**CIRCULAR N° 3**

**LICITACION PÚBLICA N° 44/2015 - EXPTE. TRE-SOF-0006259/2015**

**“LICITACIÓN PÚBLICA PARA LA ADECUACIÓN DE  
OFICINAS EN PRIMER PISO EDIFICIO MUSEO FERROVIARIO”.-**

**ACLARATORIAS CON CONSULTA**

**IMAGEN 1.**

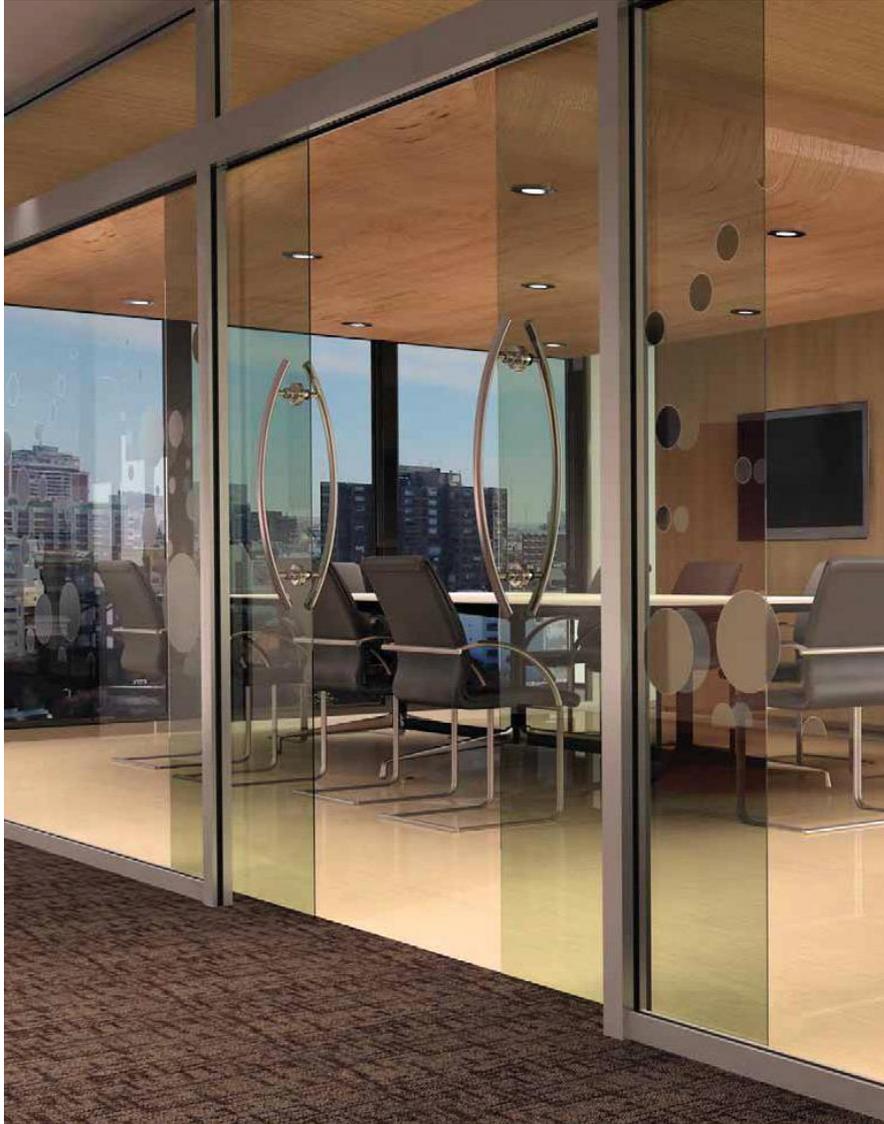
“¿Cuál sería la altura de los tabiques divisorios de vidrio? ¿Se coloca vidrio de piso a techo?”.-

Los tabiques divisorios de vidrio serán hasta el techo, con perfilería de aluminio. Acorde a lo indicado en el Artículo 21.4.1 estos tabiques deben ser de perfilería de aluminio A30 o similar con las siguientes características:

- a) Deben ser modulares.
- b) Se deben ensamblar entre ellos fácilmente.
- c) Cada panel estará formado con vidrio laminado de 6 mm de espesor (3+3) en su totalidad.
- d) Llevaran film símil esmerilado con diseño a aprobar por la Inspección.

Se adjunta IMAGEN 1 a modo de referencia.
